Rapport de l'Inspection des installations classées

Visite d'inspection du 31/05/2022

Zone d'activité Concertée (ZAC) Marie Louis
68850 STAFFELFELDEN

Références : 14957_2022_05_31_GSE_VIIC

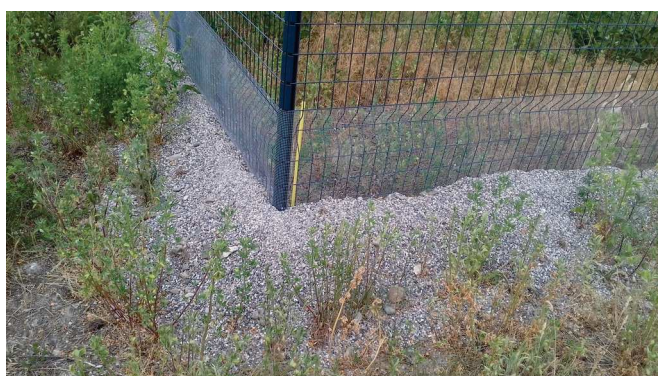
Référence réglementaire : Arrêté Préfectoral du 27/01/2022, article 2.2.4 b
Thème(s) : Autre, Dispositif anti-amphibien
Prescription contrôlée : - mise en place d'un dispositif anti-amphibiens en périphérie du site en phase chantier ;
Constats : Le dispositif anti amphibien est posé sur la périphérie du chantier. Il est composé d'une clôture (cf. photos en pièces jointes) et d'un filet à mailles fines fixé en partie basse. La clôture fixe a été remplacée par des barrières du type Héras au niveau des futures entrée et sortie du chantier. L'espace « variable » entre le bas du filet et le terrain naturel a été comblé par un lit de gravier. La pose de cette barrière a été réalisée au cours du mois de février et de la première semaine de mars 2022. Au niveau de certaines barrières « Héras » côté Est du site, le dispositif anti-amphibiens en place présente des discontinuités (cf. photos en pièces jointes) propices au passage potentiel des animaux.

Observations : Le jour de l'inspection, il a été constaté que la clôture anti-amphibiens doit-être renforcée et améliorée sur les barrières type « Héras » du secteur est. Mme Cadorin de la société GSE, s'est engagée lors de la visite à y remédier dans les 15 jours à venir.
Type de suites proposées : Susceptible de suites
Proposition de suites : Sans objet
